# 改善箇所説明図

複合充電装置 (CCU)

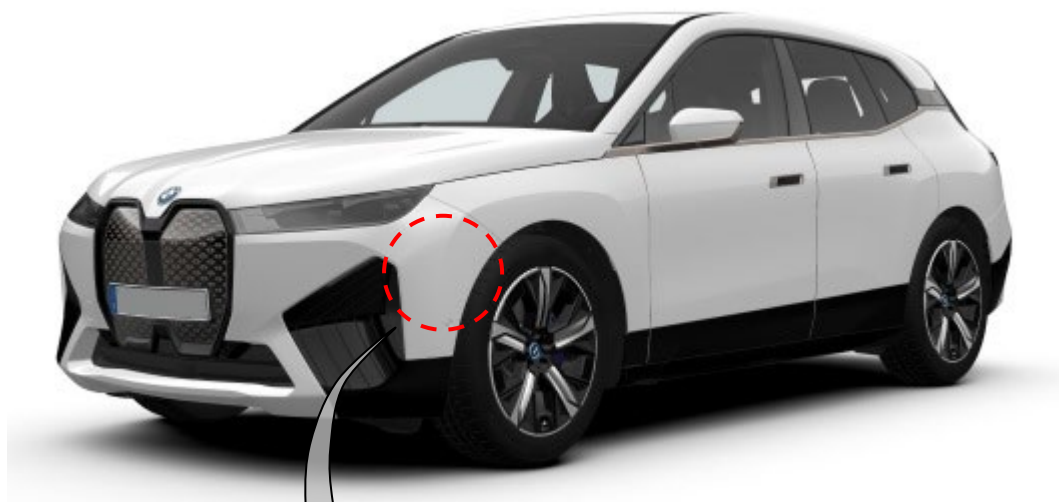
## 不具合の内容

複合充電装置 (CCU) において、製造過程での作業手順が不適切なため、故障するものがある。そのため、充電の中断や、車両がスタンバイ状態にならない、または走行中に高電圧システムがオフになり走行できなくなるおそれがある。

全車両、複合充電装置 (CCU) を良品に交換する。

識別：作業完了車は、左フロントドアアヒンジ取り付けボルト（下側）の頭に黄ペンを塗布する。
